AUTO N°

POR MEDIO DEL CUAL SE FORMULAN UNOS REQUERIMIENTOS Y SE ADOPTAN OTRAS DETERMINACIONES

LA DIRECTORA DE LA REGIONAL VALLES DE SAN NICOLÁS DE LA CORPORACIÓN AUTÓNOMA REGIONAL DE LAS CUENCAS DE LOS RIOS NEGRO Y NARE “CORNARE”.

Asunto: Permiso de concesión de aguas

Imagen 4. Polígono del predio y punto de captación concesionado por CORNARE

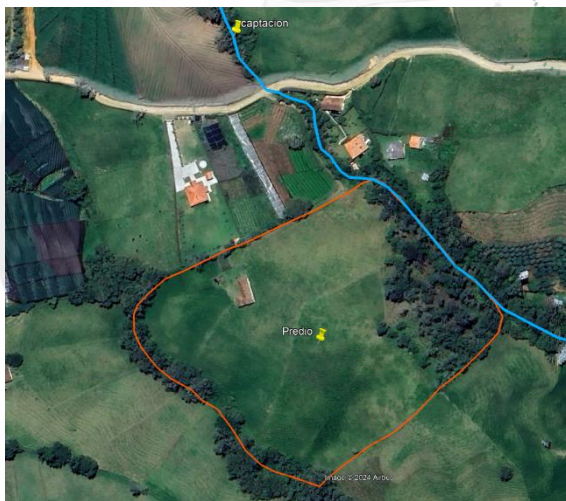
- Aunque la fuente Sin Nombre (FSN) discurre por el lindero oriental del predio No. 017-22825, por la topografía del terreno, no es posible hacer la captación por gravedad en ese tramo del cauce, ya que el predio corresponde a una colina baja donde la cota más alta se localiza cerca del centro y los linderos cuentan con las cotas más bajas, con pendientes que se acentúan hacia la FSN, tal y como se observa a continuación:

- Por lo descrito, la única opción que tiene el usuario es seguir haciendo la captación donde fue concesionada mediante la resolución **RE-03214-2023 del 26 de julio de 2023**, no obstante, para subsanar los problemas de servidumbre (no le permiten construir la obra de control de caudal en el punto de captación concesionado), es factible instalar la obra de control de caudal dentro del predio y hacer la descarga del rebose a la misma FSN aguas abajo de la captación, tal y como se observa continuación:
